Catre: **Primaria Municipiului Craiova**
 Directia Servicii Publice
 Serviciul Administrare si Monitorizare Transport Public Local si Siguranta
 Circulatiei
 Comisia de sistematizare a circulației rutiere și pietonale

Subiect: **Probleme de circulatie pentru vehiculele care trebuie sa cedeze prioritatea in**
 intersectii

Fig. 5. Construcția triunghiului de vizibilitate pentru cei ce vin de pe drumul secundar, în funcție de regimul de prioritate. Situația pentru cedarea trecerii

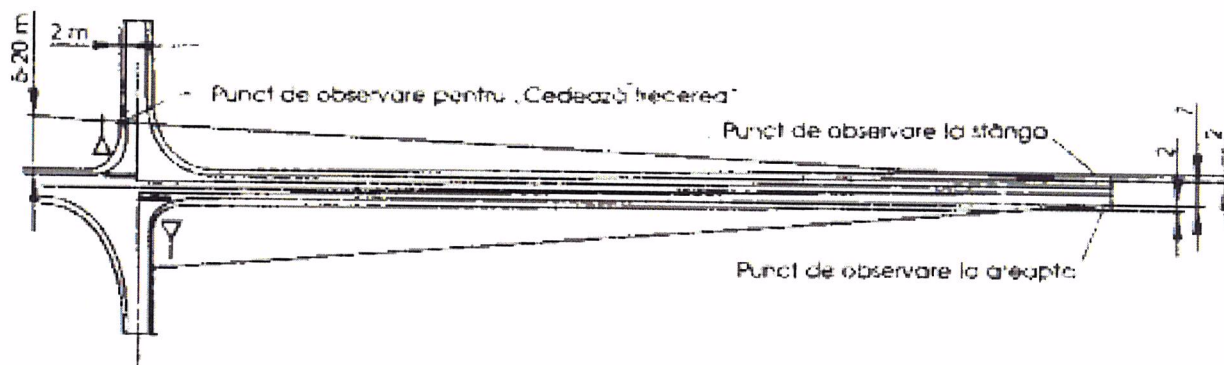
În ceea ce privește condițiile de vizibilitate ce trebuie îndeplinite pentru a se putea utiliza indicatorul Cedează Trecerea, acestea se stabilesc conform prevederilor cap. 4.4.2 și Fig. 5 din CD 173/2001 și ele determină măsurile de concepție ale elementelor geometrice din intersecție. (imaginea de mai jos)

Aplicând toate prevederile descrise mai sus la condițiile de vizibilitate din intersecțiile din Municipiul Craiova, putem observa ca utilizarea indicatorului Cedează Trecerea este posibilă cu respectarea prevederilor în vigoare în mai puțin de 5% din cazuri.

În situația existentă, indicatorul Cedează Trecerea este utilizat în mai mult de 50% din cazuri, ceea ce arată că această eroare nu poate fi considerată punctuală, ci mai degrabă este generalizată.

Măsurile care ar trebui luate pentru corectarea acestei erori constau în principal în efectuarea calculului de vizibilitate în intersecții și acolo unde se impune să fie înlocuite indicatoarele Cedează Trecerea cu indicatoarele Oprește și de asemenea să se aibă în vedere aceste prevederi și în cadrul proiectelor viitoare.

Fig. 6. Condiții de vizibilitate pentru virajul la stânga din drumul principal. Situația pentru oprire la intersecție (STOP)

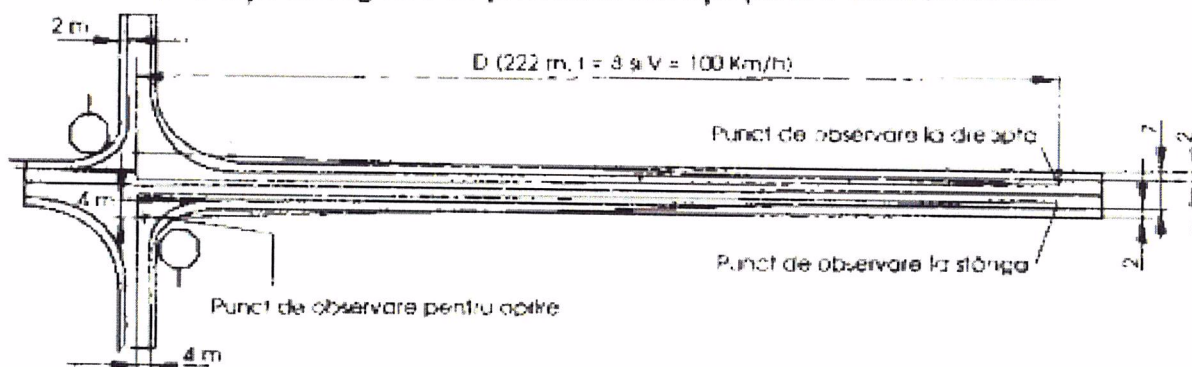
Acestea sunt prezentate tot în CD 173/2001, fig. 6 de mai sus, și constau în faptul că șoferul vehiculului care vine de pe drumul secundar, poziționat la o distanță de minim 4 m față de linia de oprire, trebuie să poată observa vehiculele de pe drumul principal pe toată distanța de vizibilitate calculată.

Daca aceste conditii minime de vizibilitate nu sunt indeplinite si nici nu se pot lua masuri de asigurare a vizibilitatii, amplasarea indicatorului Opreire nu se poate realiza cu respectarea principiilor si normelor in vigoare, fapt ce conduce la imposibilitatea utilizarii indicatoarelor de cedare a prioritatii in intersectii. In acest caz este necesar sa se analizeze si sa se implementeze alte solutii de dirijare a circulatiei in intersectie: semaforizare, transformarea drumului secundar in drum cu sens unic cu desfiintarea sensului spre intersectie.

Măsurile care ar trebui luate pentru corectarea acestei erori, constau în principal în efectuarea calculelor de vizibilitate în intersecții și acolo unde se impune, să fie luate măsuri suplimentare de asigurare a vizibilității prin degajarea colturilor intersecției sau să se implementeze alte soluții de dirijare a circulației în intersecție: semaforizare, transformarea drumului secundar în drum cu sens unic cu desființarea sensului spre intersecție.
